## **Bebauungsplan**

"Freiflächen-Photovoltaikanlage Sandberg Illerberg"

**Abwägung der Stellungnahmen im Rahmen der Öffentlichkeitsbeteiligung und der Beteiligung der Behörden und sonstigen Träger öffentlicher Belange**

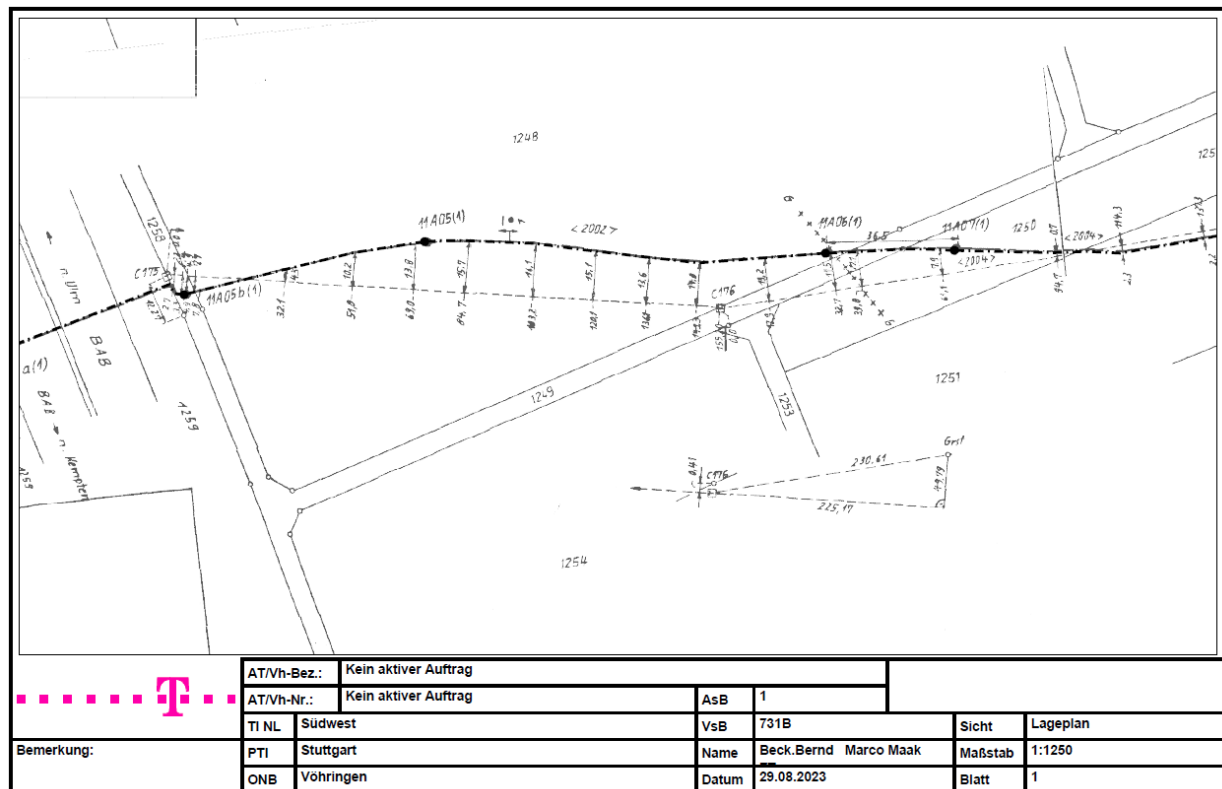
Die übersandte Stellungnahme zu den Blendwirkungen ist nicht auskömmlich. Das geplante Vorhaben wird im Rahmen des Verfahrens hinsichtlich der Vereinbarkeit mit den fernstraßenrechtlichen Belangen nach § 9 Abs. 3 FStrG geprüft. Im Rahmen der Prüfung, ob eine bauliche Anlage gemäß § 9 Abs. 3 FStrG zu versagen ist, weil dies insbesondere wegen der Sicherheit oder Leichtigkeit des Verkehrs nötig ist, ist eine abstrakte Gefährdungsbeurteilung vorzunehmen.

Bäume/Sträucher können in belaubtem Zustand zwar eine Blendung verhindern, aber nicht das ganze Jahr über. Daher sehe ich einen Blendschutzzaun als erforderlich, um die ganzjährige Blendung auszuschließen.

- Die Photovoltaikanlagen sind so zu errichten, dass Blendwirkungen jeglicher Art auf die angrenzende BAB 7 ausgeschlossen werden. Dies kann beispielsweise durch die Installation eines Blendschutzzaunes oder einer entsprechenden Ausrichtung der Module erreicht werden. Bei der Blendwirkung genügt dabei bereits die erkennbare Möglichkeit, dass eine Beeinträchtigung der Sicherheit und Leichtigkeit des Verkehrs eintritt.

Die Stellungnahme zur Blendwirkung kommt hinsichtlich der Auswirkungen auf die BAB A7 zu dem Ergebnis, dass Blendwirkungen auf die A7 Richtung Süd/Westen, durch die höhere Lage, des rel. großen Abstands zur Autobahn und die zusätzlich im Bebauungsplan geplante 2,5 m breite Pflichtbegrünung durch eine Strauchhecke nahezu auszuschließen sind. Angrenzend an die A7 unmittelbar im Westen ist die PV-Freiflächenanlage nur schwer einzusehen, die PV-Anlage befindet sich ca. 4,0 m höher (Geländeunterschied+Aufständigung) als die Autobahn.

Eine eventuell auftretende, kurzzeitige Blendung in Richtung der Autobahn (Süden) kann bei fehlender Bepflanzung der Strauchhecke, durch einen Sichtschutzzaun auch im Nachhinein noch vermieden werden, wird aktuell aber durch den Gutachter nicht als Notwendigkeit angesehen.

Aufgrund dessen, dass die geplante PV-Anlage von Süden kommend über die A7, auf einer Länge von rund 100 m eingesehen werden kann, sowie dass von Seiten des Blendgutachters eine Blendung der Autofahrer in diesem Bereich nicht gänzlich ausgeschlossen werden, kann wird im Bebauungsplan für diesen Bereich ein Blendschutzzaun festgesetzt. Der Blendschutz wird dabei an die ohnehin notwendige Einfriedung angebracht. Eine Blendung der Autofahrer in Richtung Westen kann aufgrund der Höhenlage des Geländes ausgeschlossen werden, so dass hier kein Sichtschutzzaun notwendig ist.
